UMETNIŠKE INTERVENCIJE V MESTNEM KAREJU POVŠETOVA

PREDSTAVITEV NATEČAJNIH PREDLOGOV JAVNEGA NATEČAJA ZA IZBIRO UMETNIŠKE INTERVENCIJE
V ODPRTEM PROSTORU ZA PROJEKT STANOVANJSKE SOSESKE »MESTNI KARE - POVŠETOVA«

PREDMET NATEČAJA

1. ENAKOVREDNA NAGRADA

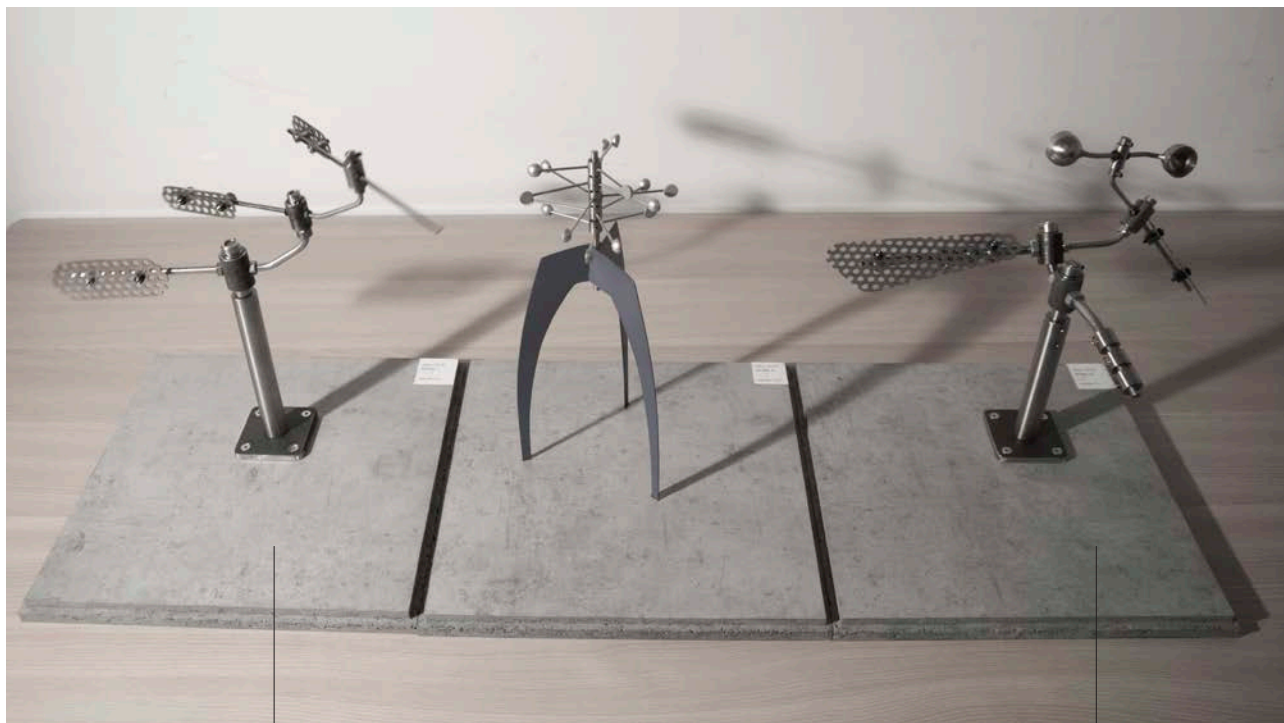
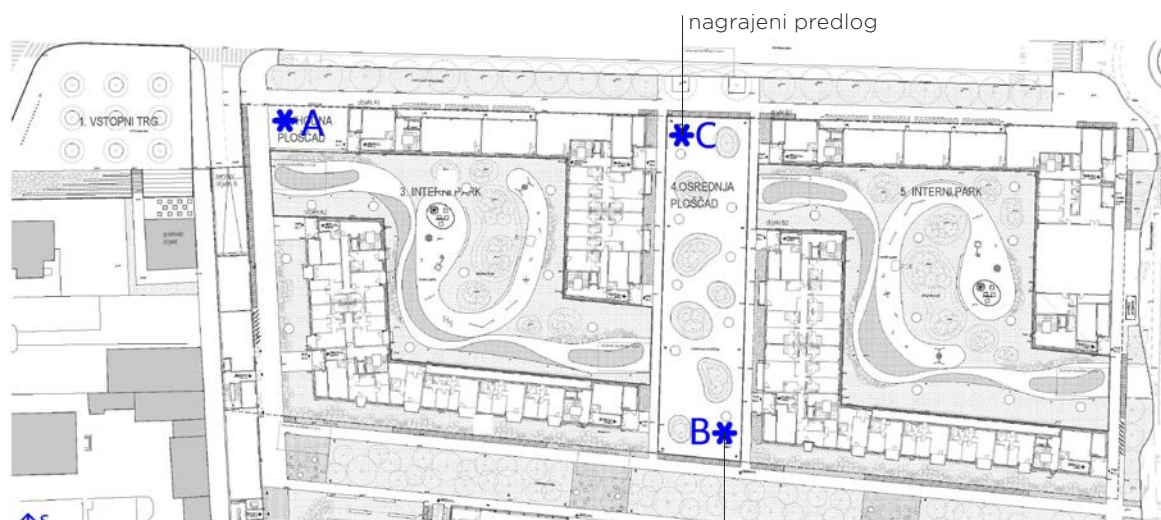
Skulpturi iz nerjavečega jekla Bogomolka in Kazalnik odražata zgodovino območja, kjer že dolgo poteka komunalna dejavnost. Izbrani material simbolizira krožno gospodarstvo in se povezuje z okoljem, kar je odgovor na kraj umestitve. Predlagana inovativna zasnova mobilnih elementov, ki jih poganja veter, omogoča vizualizacijo nevidne sile, spodbuja opazovanje okolja ter poudarja povezanost človeka z naravo. Komisijo je prepričala tudi postavitve na ključnih točkah v prostoru, saj ustvarja identifikacijske točke in privablja pozornost, kar prispeva k estetski in funkcionalni dinamiki prostora. Skulpture delujejo s pomočjo energije vetra, kar podpira trajnostno naravnost intervencije in uporabo obnovljivih virov energije. Komisija je izmed treh predlogov izbrala dva vetrovna mobilnika, Bogomolko in Kazalnik, za notranji odprt prostor soseske za poziciji označeni z B in C.

Komisija predlaga premislek o dimenzijah izbranih intervencij glede na dimenzije prostora (povečanje) in o možnosti vzpostavitve mehanske interakcije z uporabniki (zagon gibanja).

Zaradi vsega navedenega sta predloga B in C, Bogomolka in Kazalnik, nagrajena in izbrana za realizacijo v investicijskem projektu Mestni kare - Povšetova. Intervencija A, Oblak, se ne izvede.

1. ENAKOVREDNA NAGRADA

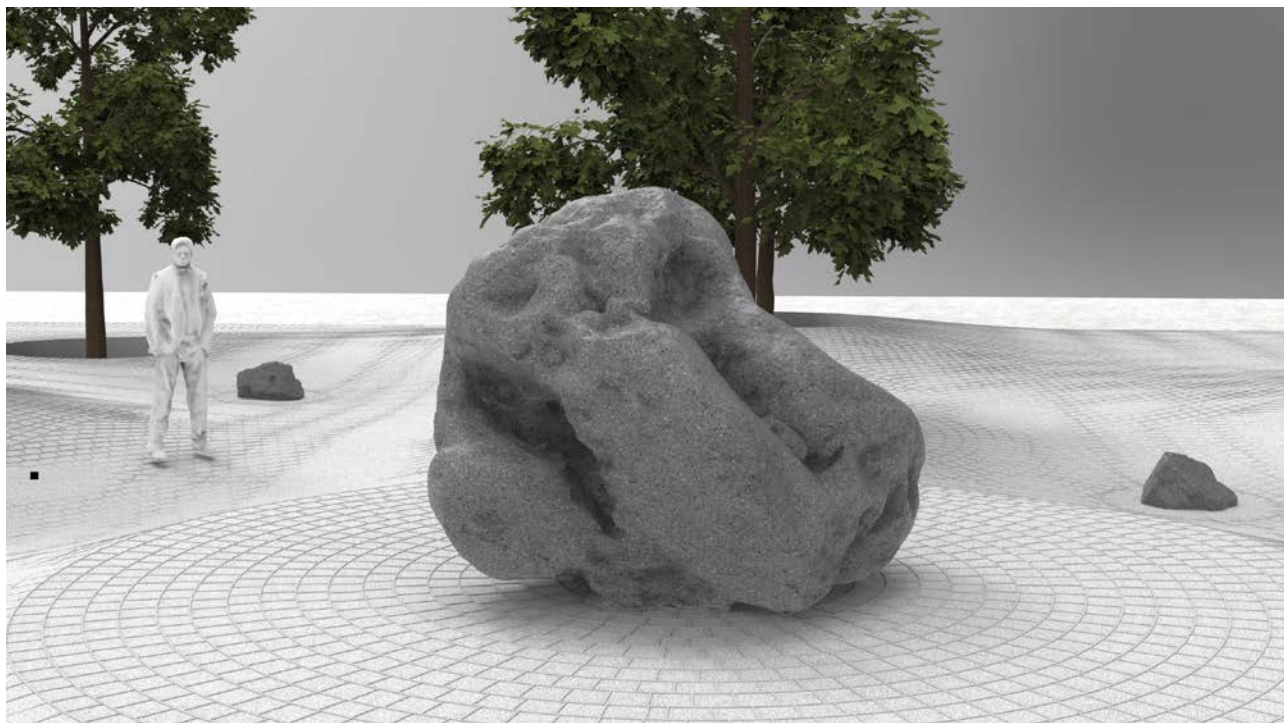
Natečajni predlog vsebuje tri prostorske postavitve in umestitve objektov v prostor soseske. Vsaka od njih, kot navajajo tudi avtorji, »izraža svojo zgodbo«. Komisijo je najbolj pritegnila ambientalna zasnova poimenovana »Vrt miru«. Gre za ureditev prostora ali celotno instalacijo, ki s pomočjo nivojskih razlik v tlaku in z vzorčastim tlakovanjem ustvarja vtis valovanja. V postavitve je umeščenih nekaj naravnih skal različnih velikosti, vanjo pa je vkomponirana tudi zasaditev dreves. Vrt miru spominja na zenovske vrtove in tudi njegova funkcija naj bi bila podobna. Stanovalce in obiskovalce naj bi navdal s pomirjujočimi občutki, jih vabil k refleksiji, gotovo pa bi sprožal tudi kontemplativne učinke. Tlakovanje naj bi se izvršilo z recikliranimi tlakovci, kar je uglaseno tako s trajnostnostjo kot s preteklimi rabami obravnavanega prostora.

Ta prostorska postavitve je sicer na meji parkovne ureditve, a zaradi »valovitega« tlakovanja, ki ga je mogoče dodatno obogatiti s simbolnimi ali abstraktnimi elementi, vsebuje dovolj kakovostne likovne prvine v smislu umetnosti, prežemajoče se z urbanim okoljem. Zasnova »Vrta miru« je še posebej dobrodošla glede na sodobni, pogosto prehitri ritem življenja. Predlog dobro odgovarja na predvideno »tribuno« v brežini, ki bo omogočala polno doživljanje prostora s pogledom od zgoraj, s čimer bosta vzorec in topografija tlaka prišla še bolj do izraza. Predlog se dobro vklaplja tudi v širši urbanistični koncept urejanja bregov Ljubljane z mostovi.

Zaradi vsega navedenega je predlog »Vrt miru« nagrajen in izbran za realizacijo v investicijskem projektu Mestni kare - Povšetova. Ostalih dveh predlaganih intervencij se ne izvede.

1. ENAKOVREDNA NAGRADA

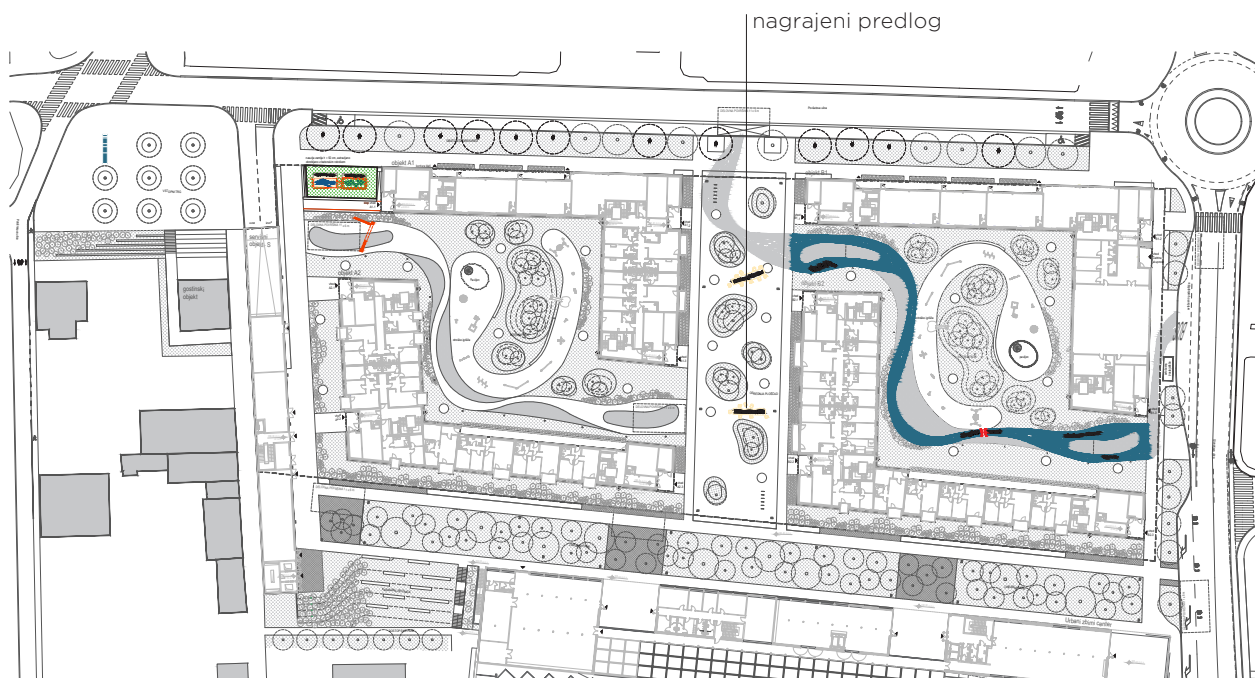
Projekt »Mestna soseska Povšetova« vsebuje pet prostorskih intervencij. Komisija ocenjuje, da je izmed predlaganih rešitev vsebinsko in prostorsko najprimernejša in najbolj usklajena z zahtevami razpisa intervencija »miza«, ki bo v naravi predstavljala betonsko mizo z betonskimi in kovinskimi stoli in bo namenjena srečevanju stanovalcev ter bo v tem smislu predstavljala socialno središče stanovanjske skupnosti. V tem smislu ocenjuje komisija predlog kot pomemben konstitutivni element soseske, ki bo imel tako uporabno kot simbolno in oblikovno funkcijo. Predlagatelji predlagajo napis na mizni površini »Pollana Vorstad«, navedejo pa tudi različico v slovenskem jeziku »Mestna pristava«.

Komisija predlaga, da se izbrano intervencijo umesti v vzhodni kare nove soseske. Mikrolokacija se določi skupaj z odgovornim projektantom. Zaradi konteksta se na mizni površini predlaga uporabo slovenskega imena.

Zaradi vsega navedenega je predlog »miza« nagrajen in izbran za realizacijo v investicijskem projektu Mestni kare - Povšetova. Ostalih štirih predlaganih intervencij se ne izvede.

POVIŠANO PRIZNANJE

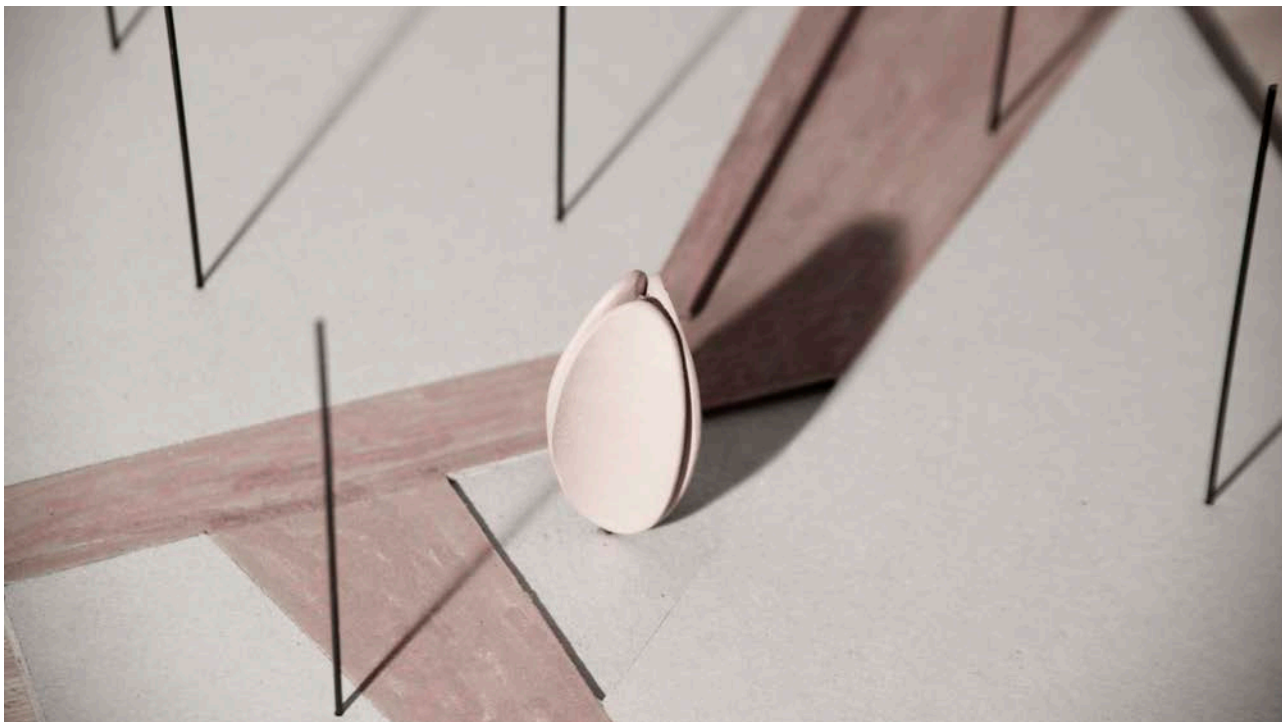
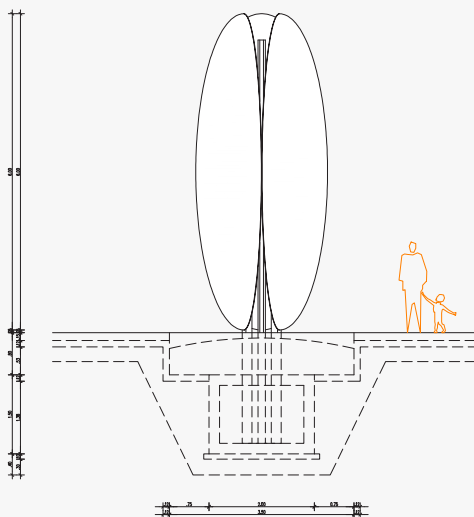
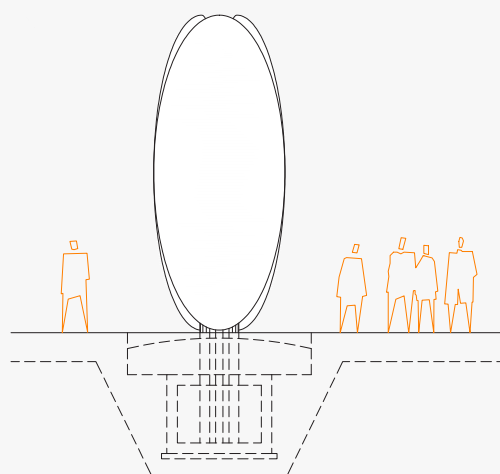
Predlagana rešitev vstopnega trga sledi osnovnim pričakovanjem natečaja. Osnovna forma skulpturnega objekta deluje dominantno in v tem smislu predstavlja opazni označevalec prostora. Povezava s predvidenimi topoli v postavitvi je ustrezna. Ponovna uporaba strešnikov, recikliranega betona in tlakovanja je posrečena. Asociativna sporočilnost skulpture je zanimiv kontekstualen odgovor na nekdanjo rabo prostora. Uporabljeni kovinski materiali, deli vagonov in železniških tračnic v smislu ponovne uporabe predstavljajo posrečeno rešitev, vendar nimajo neposredne povezave s preteklostjo mikrolokacije.

Zaradi navedenega se je komisija odločila, da projekt nagradi s povišanim priznanjem, a ga ne predlaga za izvedbo.

PRIZNANJE

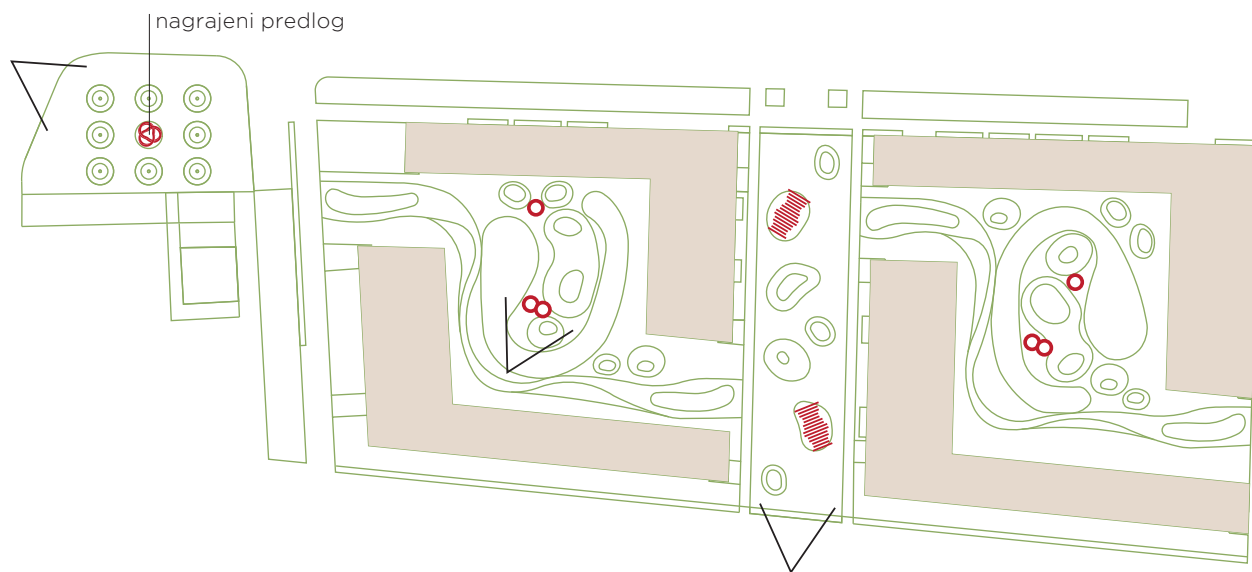
Komisija ocenjuje umetniško intervencijo Mikro-topologija kot primerno in ustrezno obliko posega v javni prostor v kontekstu stanovanjskega konteksta. Odlikuje jo organska in minimalistična forma, navdih črpa iz narave in hkrati mehča arhitekturno formo okoliških stanovanjskih objektov. Spirale, tunel, valovite linije, ki nakazujejo tudi znak za neskončnost, subtilno povezujejo različne prostorske enote soseske v enovito celoto. Intervencija deluje s svojo razgibano obliko večplastno in funkcionira večnamensko – kot samostojna skulptura in kot uporabni objekt za počitek mimoidočih v vseh letnih časih, kot igralo in kot pribežališče pred soncem. Vse te lastnosti se osredotočajo na namen povezovanja stanovalcev in obiskovalcev in omogočajo pomembno funkcijo tovrstne umetniške intervencije v javnem prostoru – točke druženja in srečališča. Tehnična izvedba pa je nedorečena z vidika dolgoročne rabe in vzdrževanja. Navezava na kontekst in preteklost prostora je šibka.

Zaradi navedenega se je komisija odločila, da projekt nagradi s priznanjem, a ga ne predlaga za izvedbo.

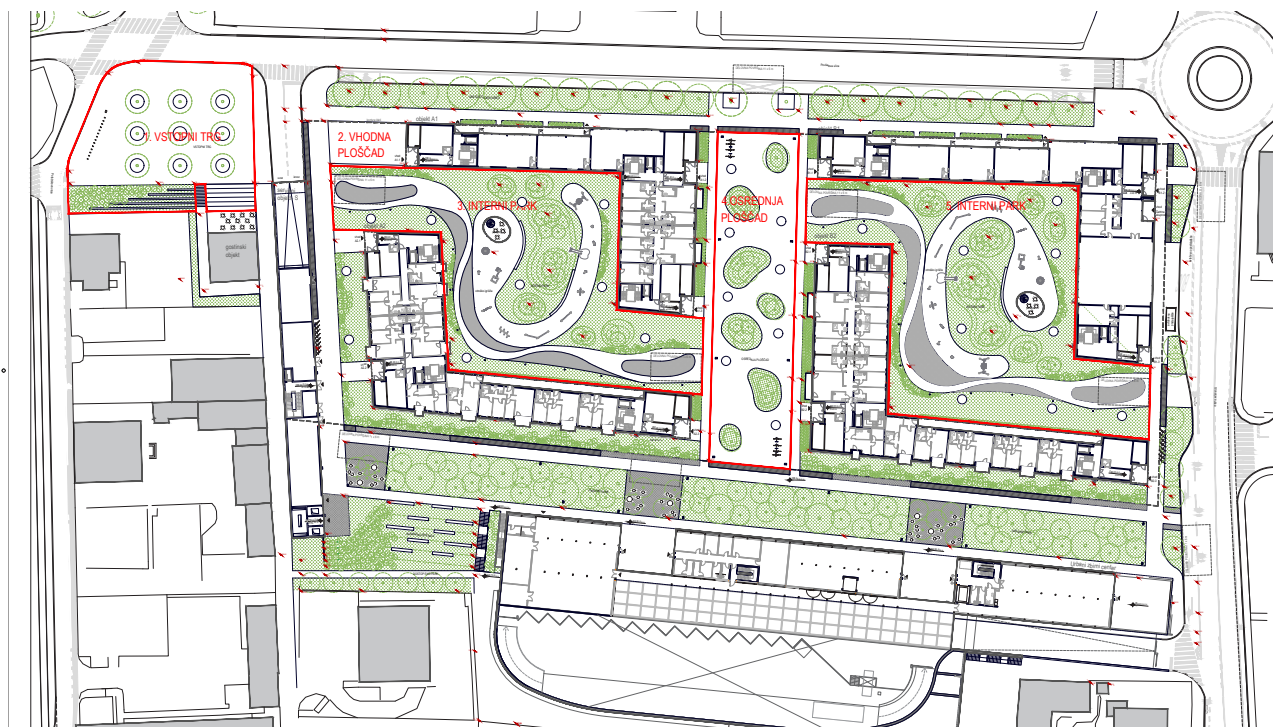
Komisija je izhodiščno idejo projekta »Svet«, ki želi vsebinsko in formalno povezati prostor naselja, prepoznala kot zanimivo potezo predvsem na nivoju vsebinske zasnove. V kontekstu namembnosti stanovanjskega naselja naslavlja teme družine, starševstva, rojstva in se osredotoča na medsebojne povezanosti v sodobni družbi. Primerjalno z ostalimi prijavitelji pa je izvedba načrtovana preveč enoplastno in dobesedno. Komisija pogreša v pojmovanju sodobne javne plastike in intervencij v javni prostor likovno izvirnejšo, kompleksnejšo in materialno bolj dodelano izpeljavo izhodiščne ideje. Pogreša tudi večji izkoristek potenciala, ki ga danes nudi razširjeno polje sodobne skulpture - zlasti v kontekstu načrtovane izvedbe skulptur/znamenj ter pogledov nanje preko določenih točk/odprtih, ki naj bi odpirale različne perspektive mimoidočim.

Zaradi navedenega se komisija ni odločila, da projekt nagradi ali predlaga za realizacijo.

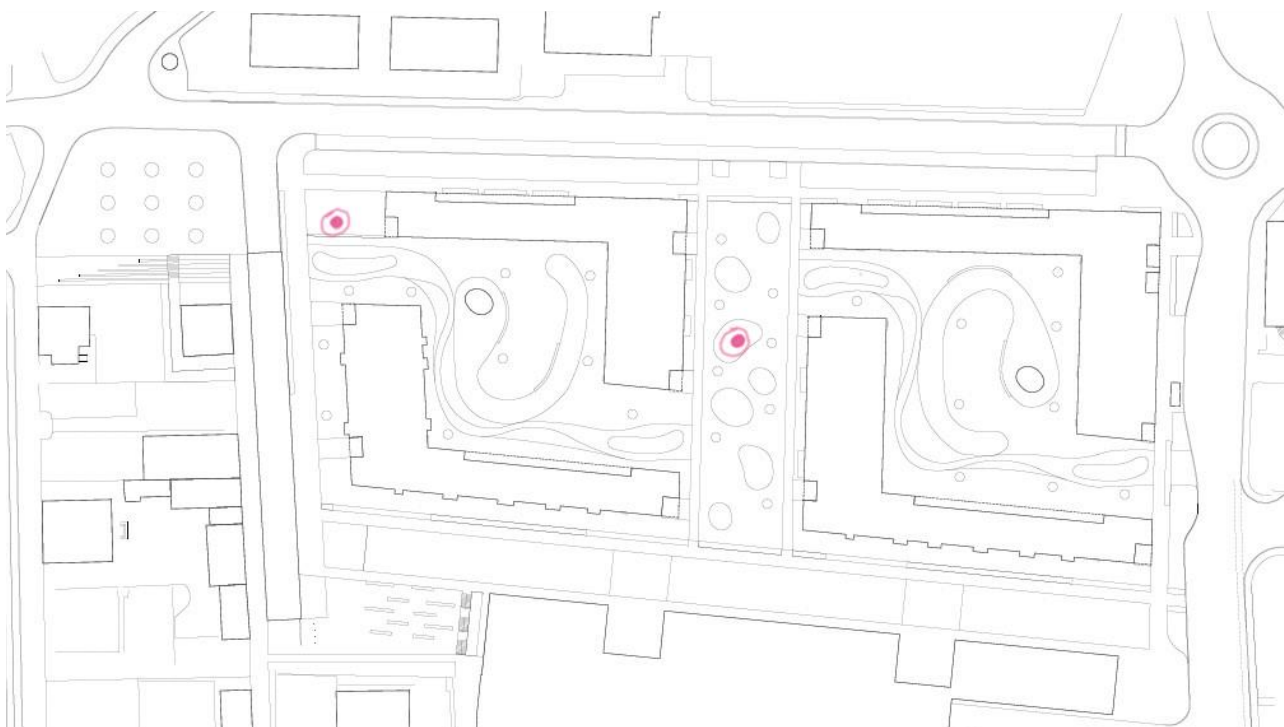
Komisija izhodiščno idejo projekta ocenjuje kot zanimiv poskus psihološkega poistovetenja uporabnikov in mimoidočih v naselju z načrtovanima figuralnima plastikama kot orientacijskima točkama za premikanje po javnem prostoru in kot povezovalnima simboloma udejanjanja medsebojne komunikacije. V primerjavi z ostalimi predlogi pa je izvedba načrtovana preveč enoplastno in dobesedno. Komisija pogreša likovno izvirnejšo, kompleksnejšo, sodobnejšo in formalno bolj dodelano izpeljavo izhodiščne ideje. »Hodeča ženska figura« in »Moški, ki govori po prenosnem telefonu«, sta načrtovani kot povezovalni člen med stanovalci in arhitekturo, v sami izvedbi pa ne dosejata željene načrtovane komunikacijske ravni, delujeta monolitno in ne izkoristita možnosti potenciala razširjenega polja skulpture, ki se ga poslužuje danes sodoben umetniški jezik. Hkrati je moška figura podana na način, ki prej kot v premislek nagovarja k dejanju, ki naj bi ga sicer želela problematizirati.

Zaradi navedenega se komisija ni odločila, da projekt nagradi ali predlaga za realizacijo.

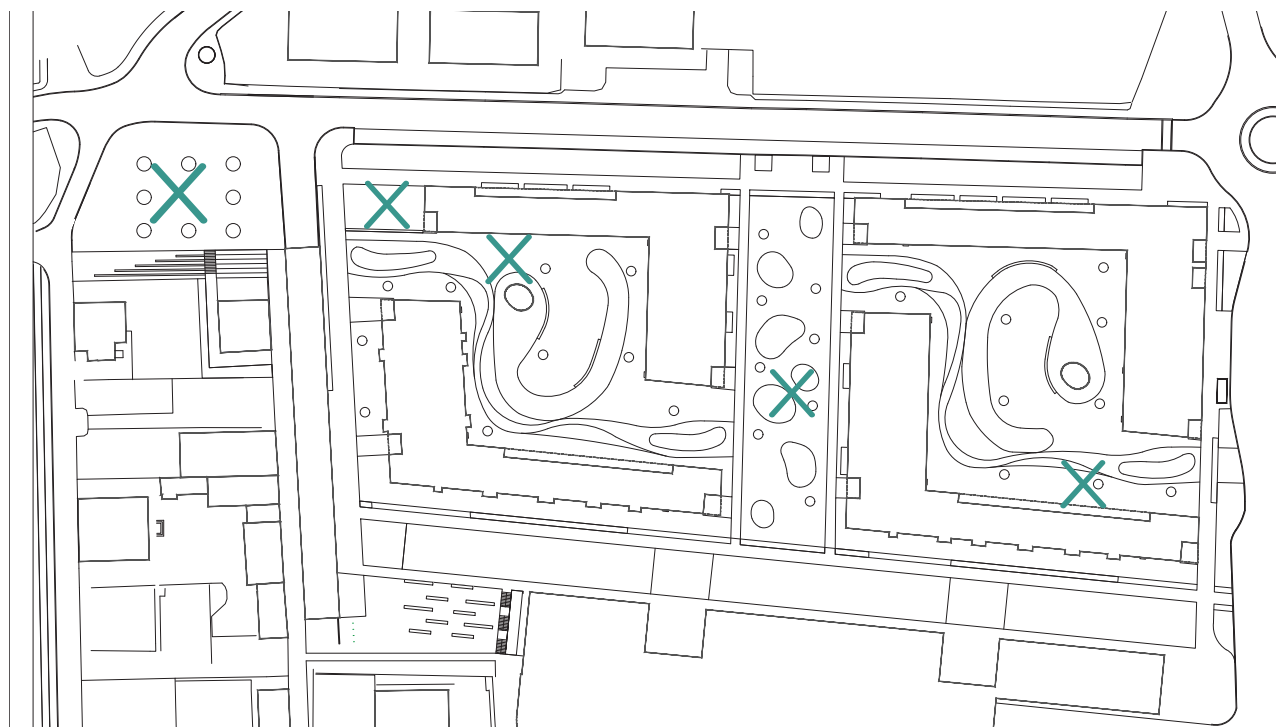
Idejo projekta tvori enotno zasnovana inštalacija, ki kot rdeča nit poteka preko prostorov naselja in ima tako idejno kot funkcionalno vlogo v prostoru, je komisija prepoznala kot zanimivo potezo predvsem na nivoju prostorske intervencije. Vendar obenem meni, da je materializacija, ki predvideva večkratno repetitijo motivov zmaja in v posameznih segmentih z odseki zviti cevi tvori bolj elemente urbane opreme, zanimiva predvsem s stališča multifunkcionalnosti in nima jasne likovne ideje ter zasnove. Ta se v razpršenih potezah pomensko izgublja v prostoru.

Zaradi navedenega se komisija ni odločila, da projekt nagradi ali predlaga za realizacijo.
